|                |                 |                | 产品名称<br>Product Name                           | 主壳体      | 图纸比例<br>Drawing Scale                                 | 1:1   |
|                |                 |                | 产品编号<br>Product Code                           | 4974-1A  | 型 号<br>Project View                                   | A     |

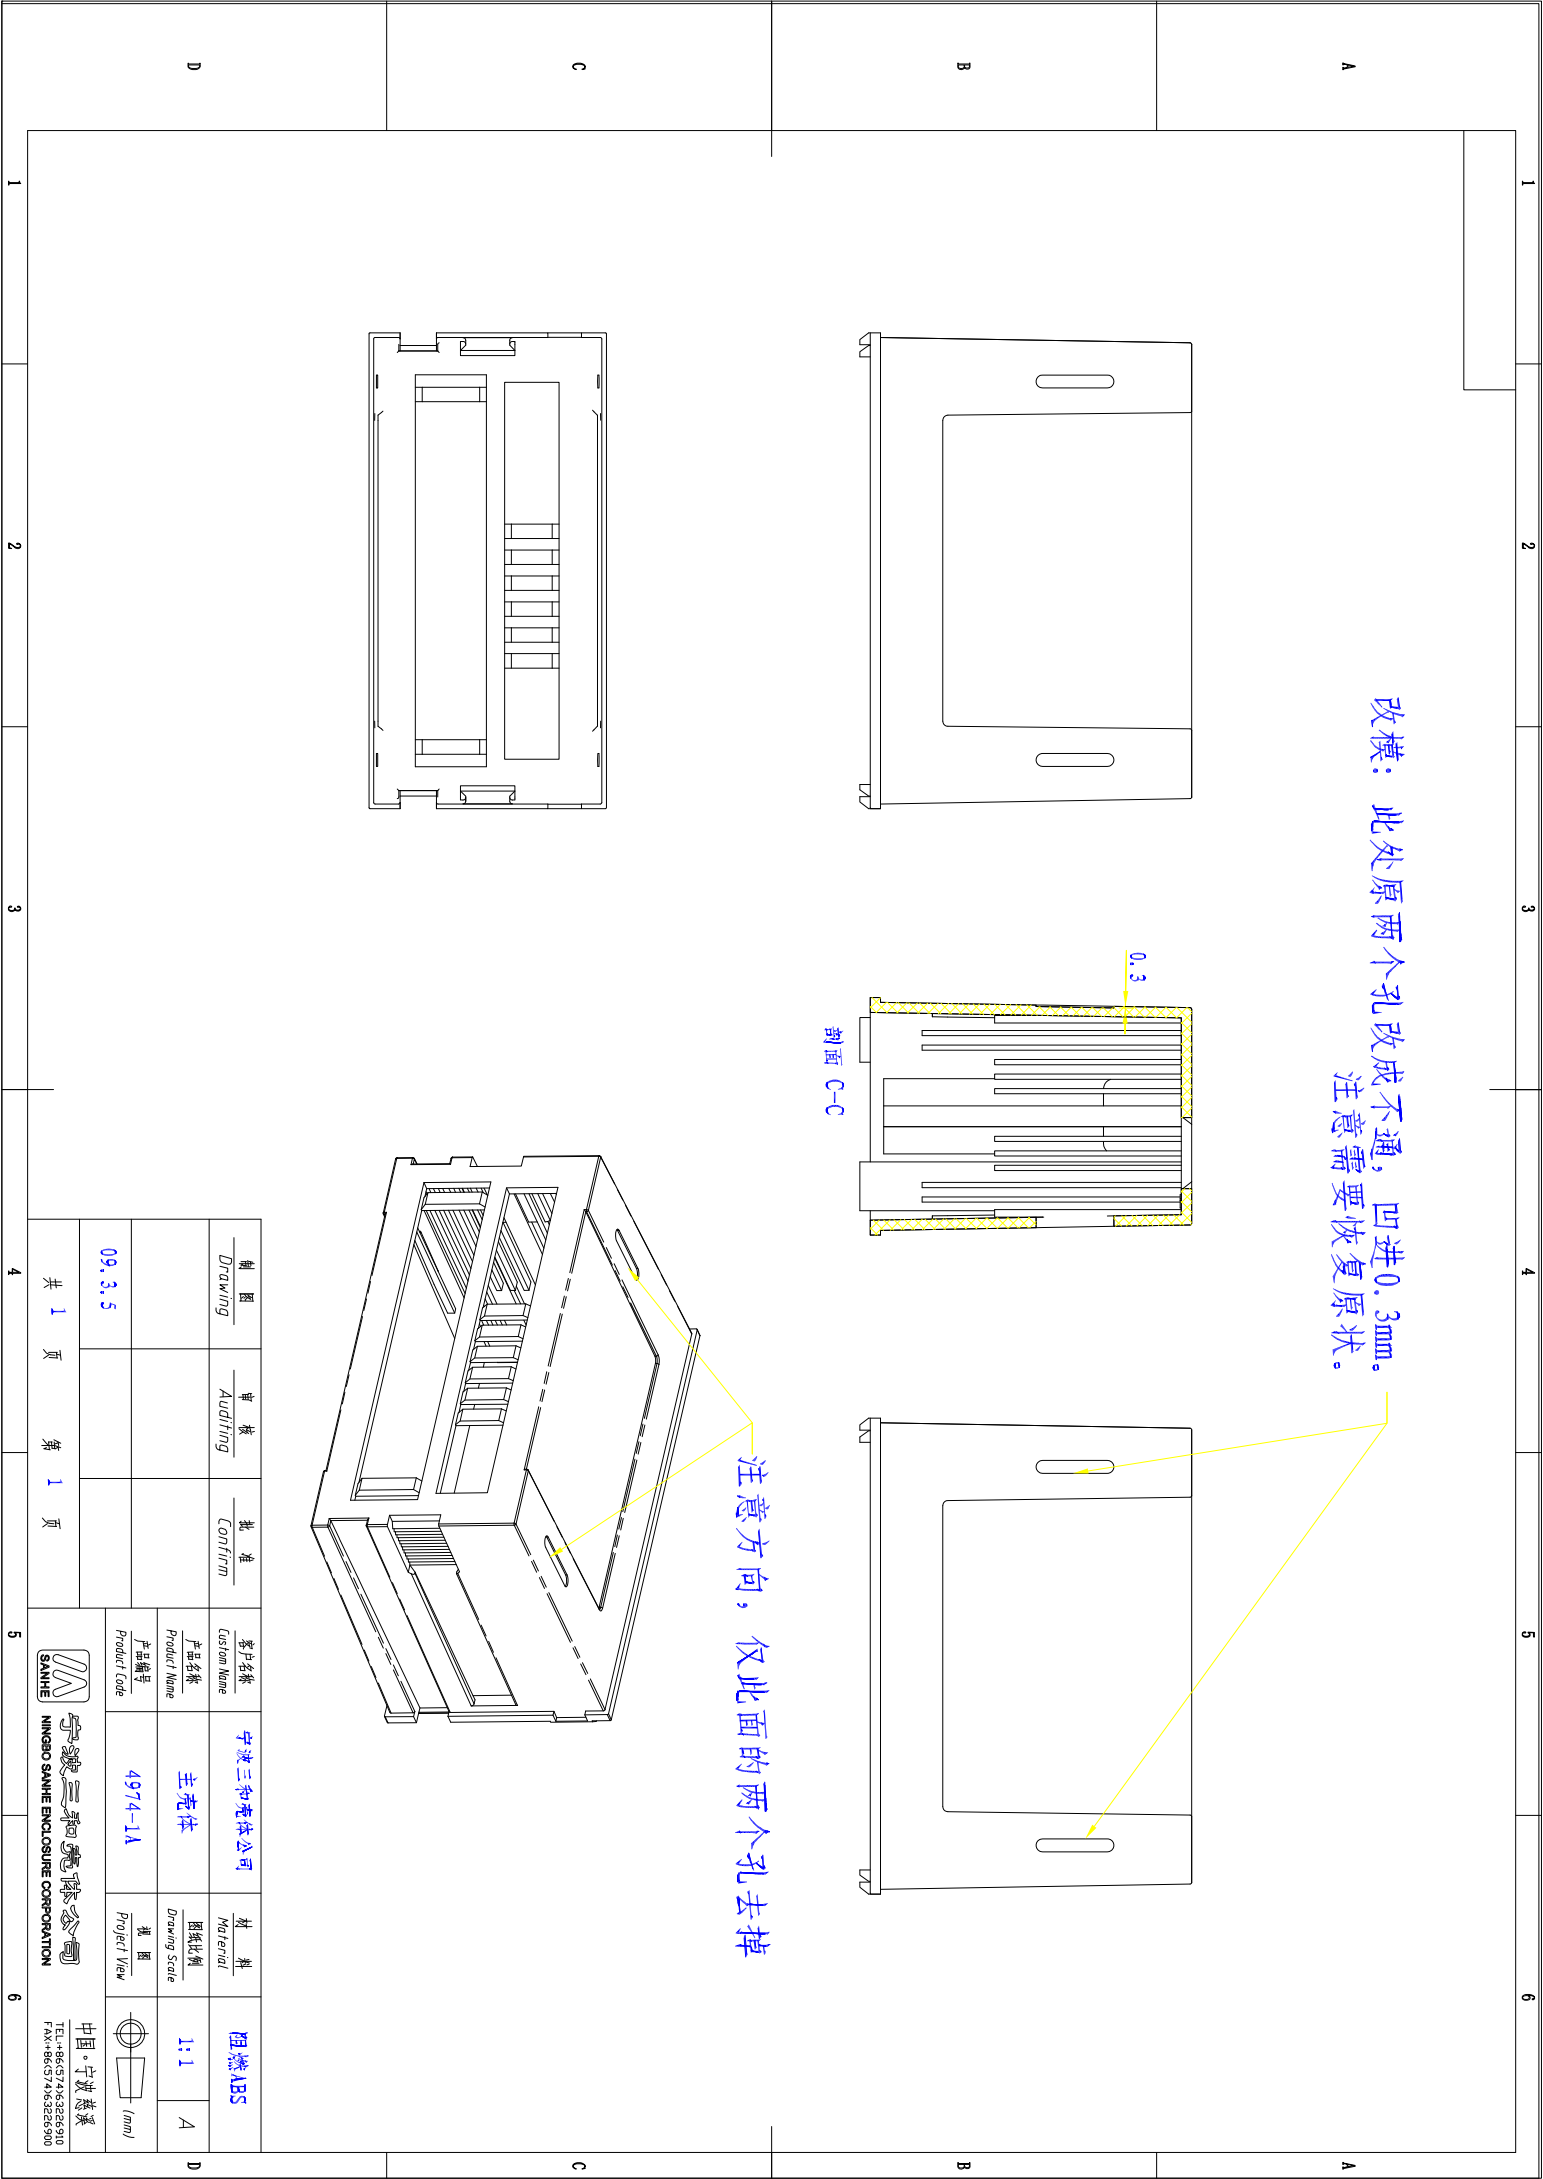
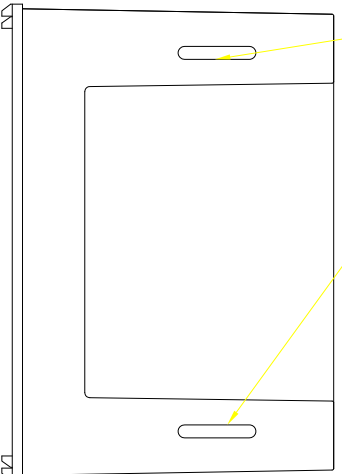
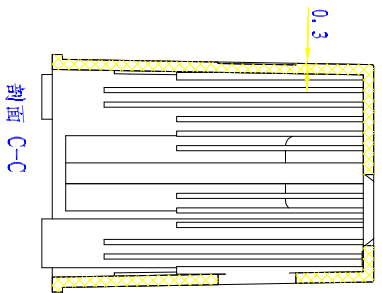
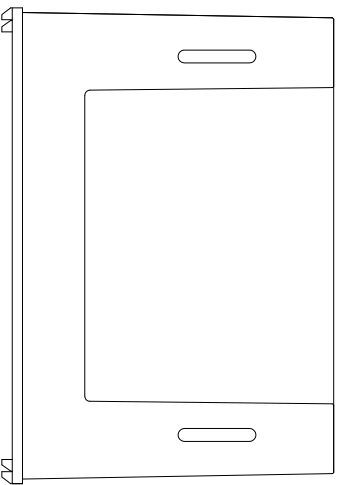
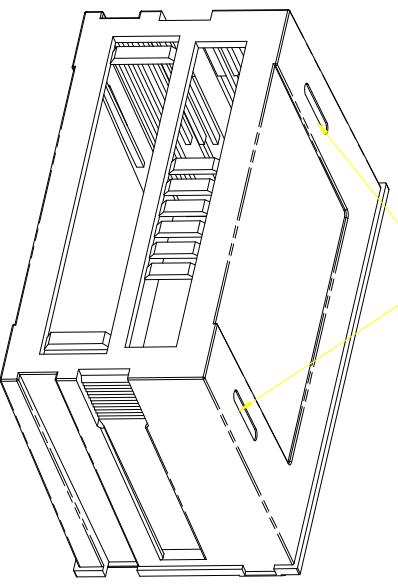
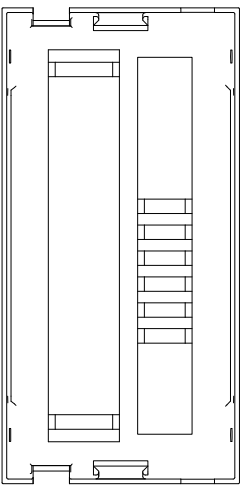
改模：此处原两个孔改成不通，凹进0.3mm。  
注意需要恢复原状。

注意方向，仅此面的两个孔去掉
